N/Réf. : BXL21311\_717\_PREA  
Gest. : GM  
V/Réf. : MDR 2043-0697/06/2023-432PR  
Corr: Michele Di Rosa

**BRUXELLES. Grand-Sablon, 37 - Maison néoclassique (1824)**  
(= totalité classé comme monument à l'exception du bâtiment arrière, des dalles de béton des trois premiers niveaux du bâtiment avant et de la couverture de cour)  
**AVIS PRÉALABLE** : Projet de restauration.

### Avis de principe de la CRMS

État historique et existant de la façade latérale sur cour / élévation du projet – documents extraits du dossier de demande

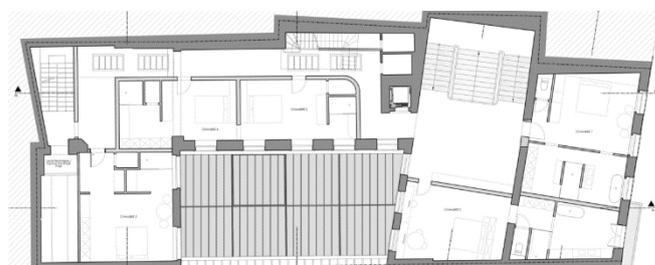
Au niveau du rez-de-chaussée, le traitement de la façade latérale du bâtiment de liaison qui donne sur la cour devrait être réétudié de manière à garantir une meilleure continuité avec la composition des étages supérieurs. Il convient, dans ce cadre, de documenter davantage la configuration historique de cette façade et de s'en inspirer dans le projet tout en adaptant l'accès à la cour en fonction de ces recherches. Les ouvertures du rez-de-chaussée devront, au minimum, s'inscrire dans l'alignement des baies supérieures.
